改善箇所説明図

<③ドライブプレート破損>

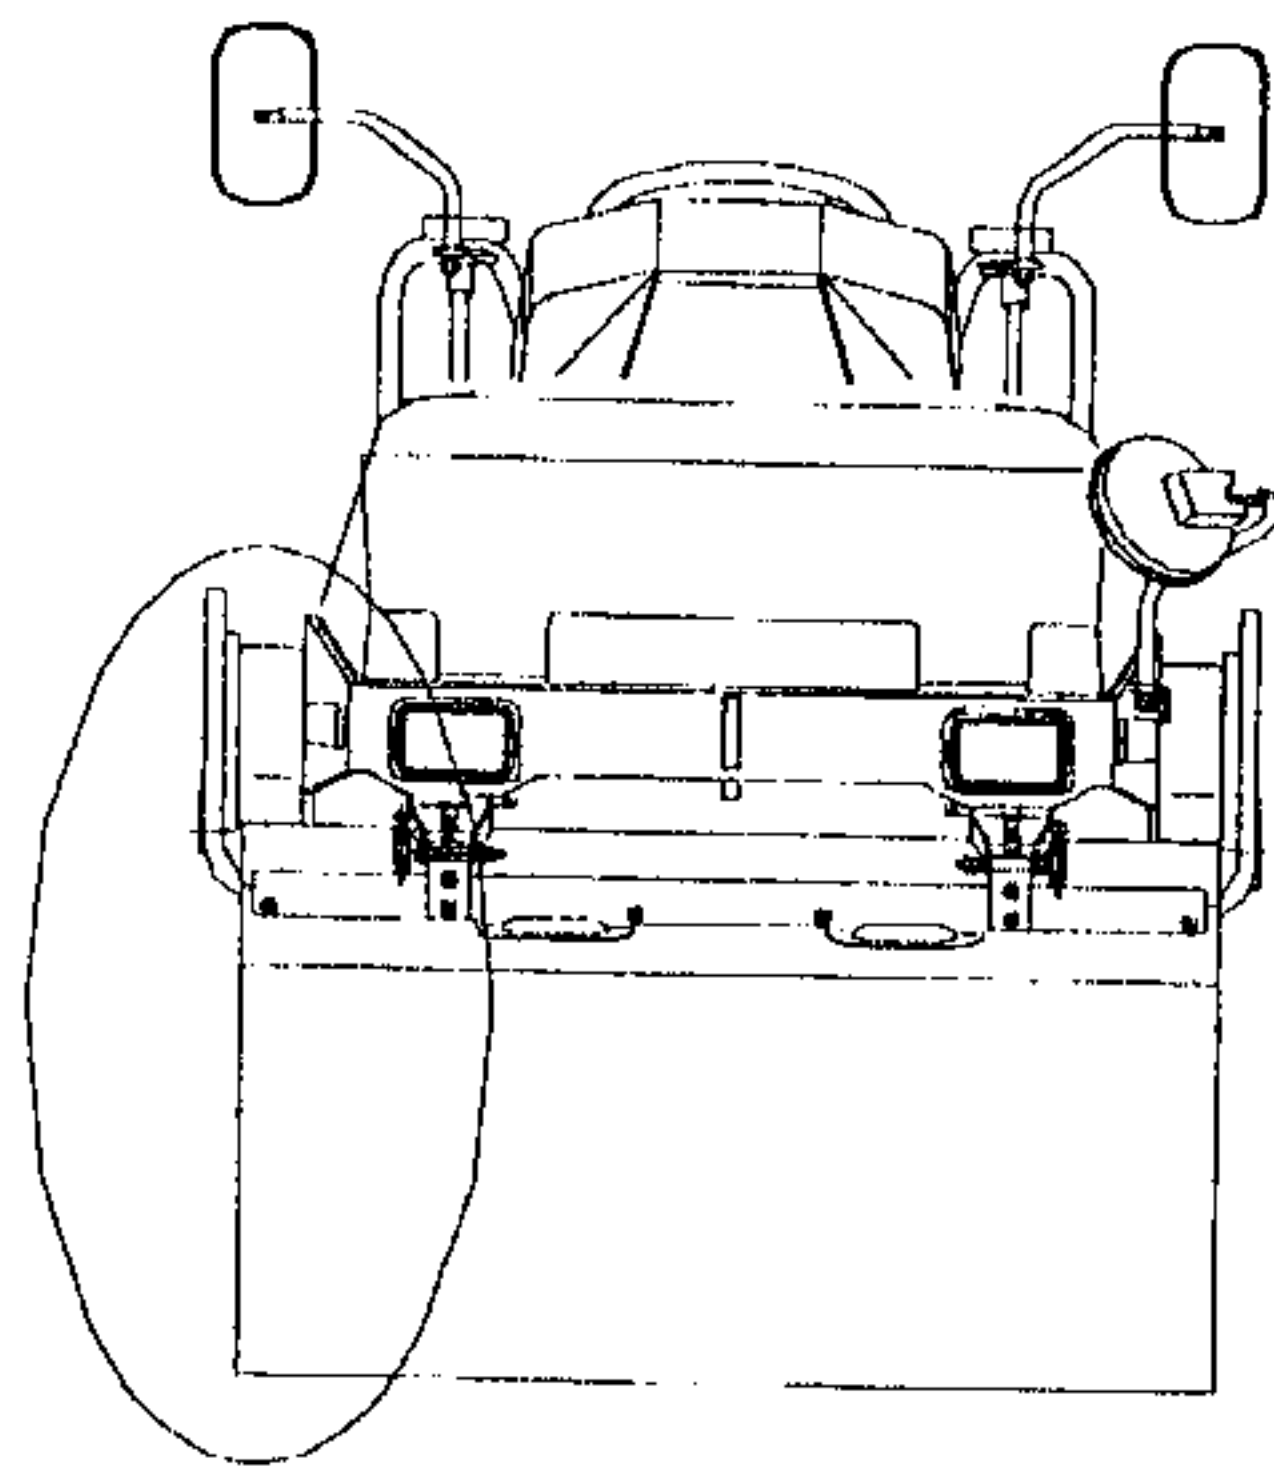
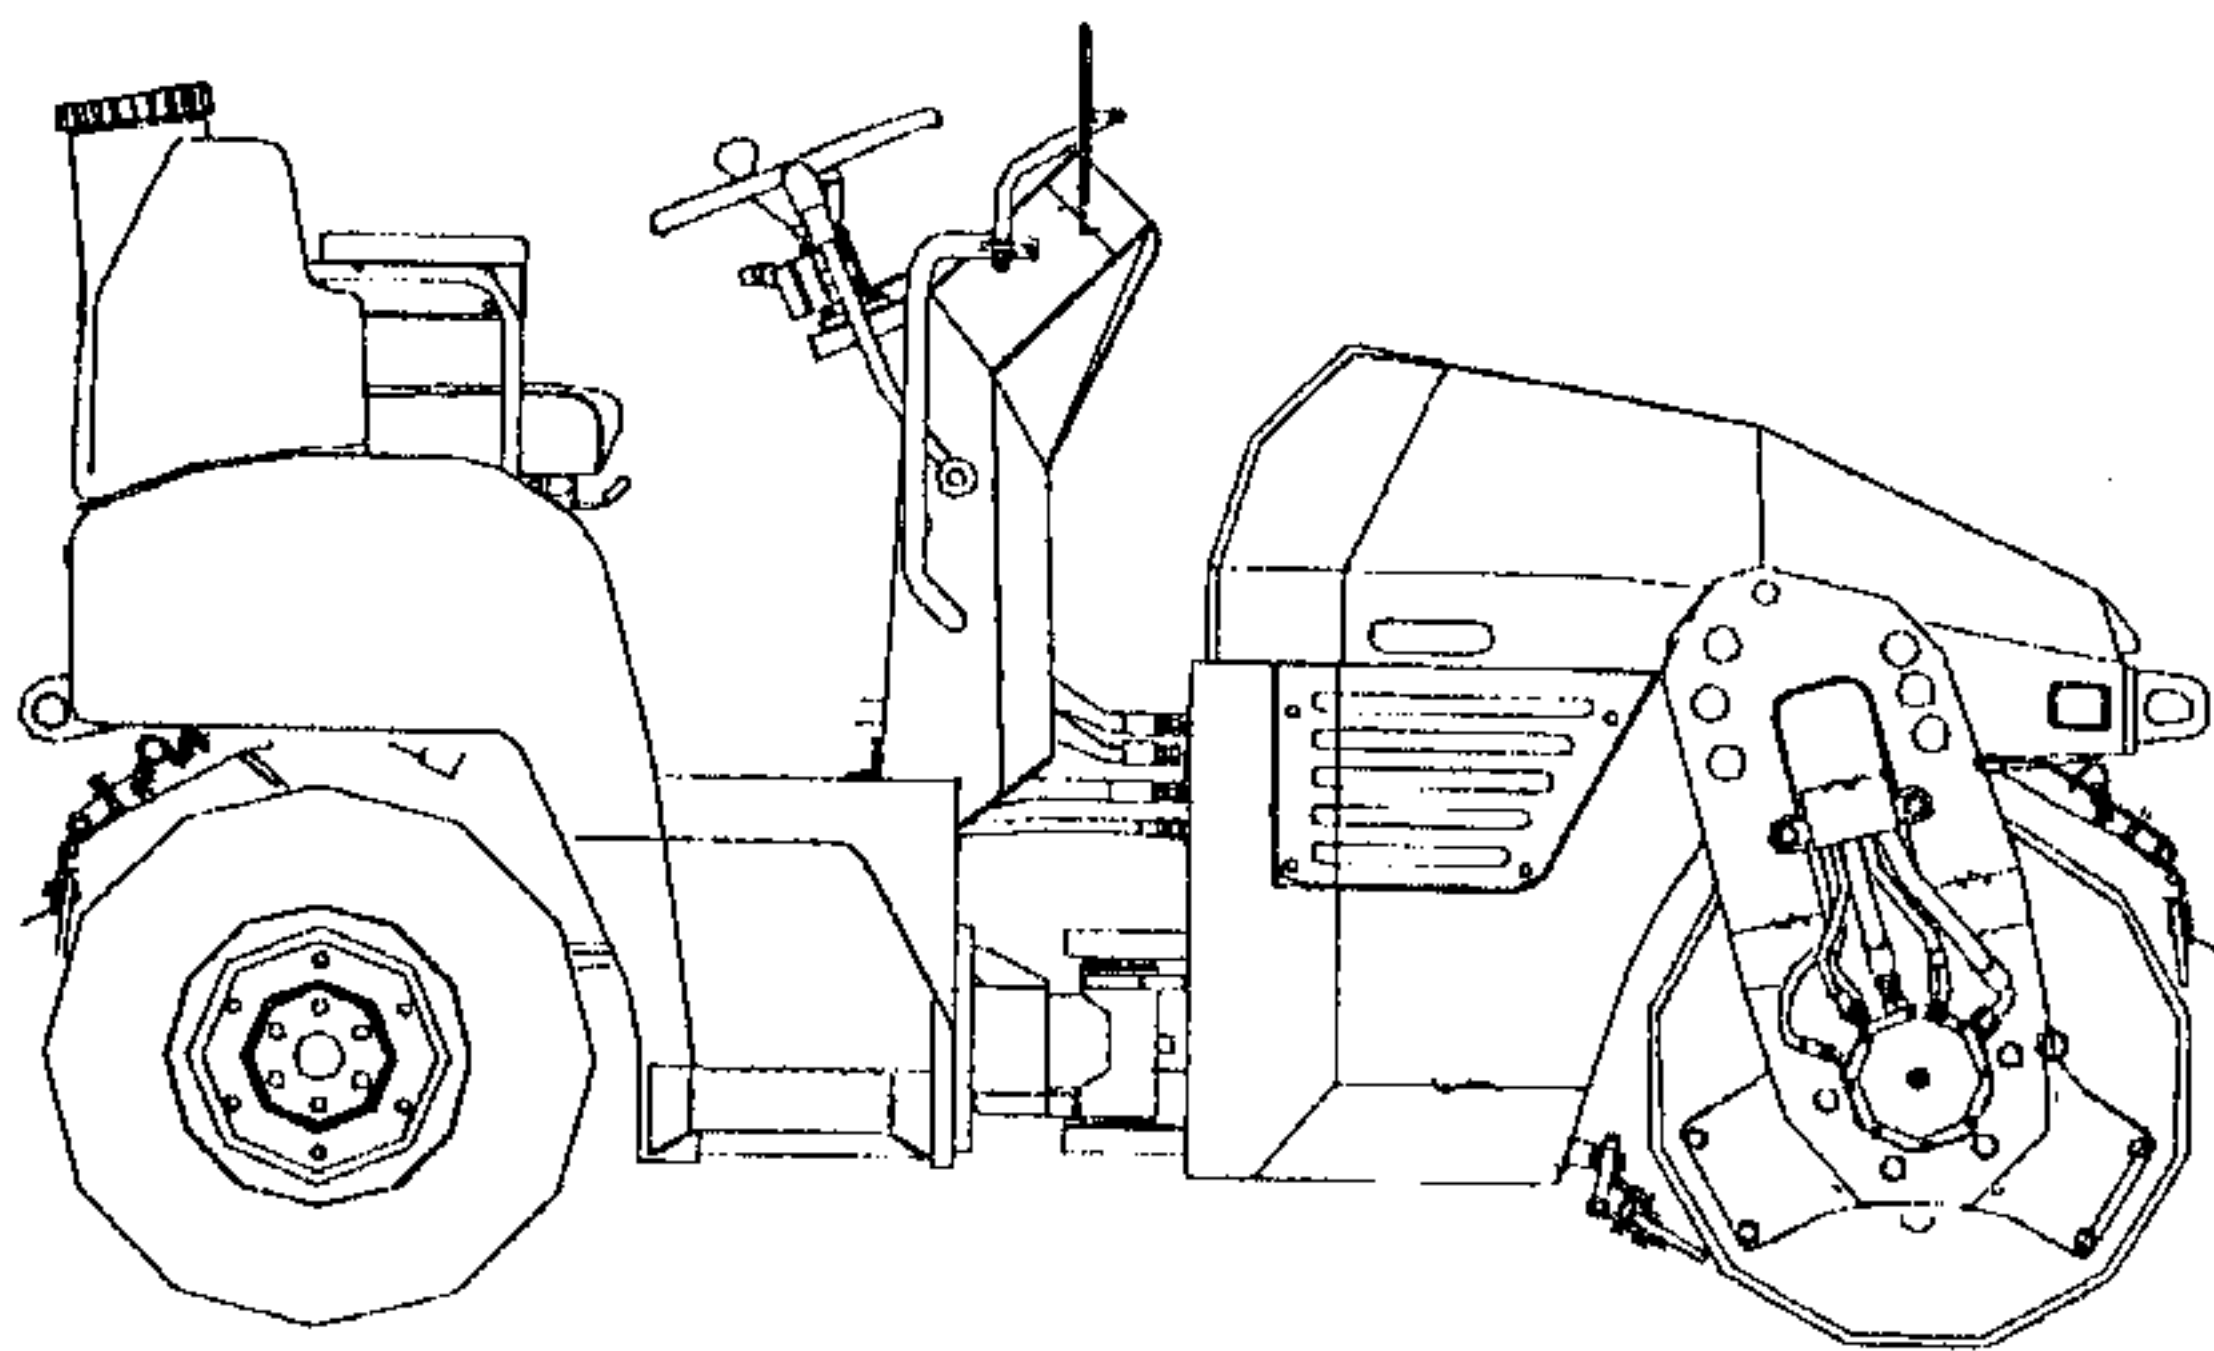
基準不適合発生箇所

走行モータからの動力をドラムに伝えるドライブプレートの強度が不足しているため、走行及び作業時に当該プレートの一部に亀裂が発生するものがある。そのため、そのまま使用を続けると、最悪の場合、プレート全周に亀裂が進行し、走行モータからの動力がドラムに伝わらなくなり、走行不能となるおそれがある。

改善内容

全車両、ドライブプレート、サイドプレート及び
取付ボルトを対策品に交換する。
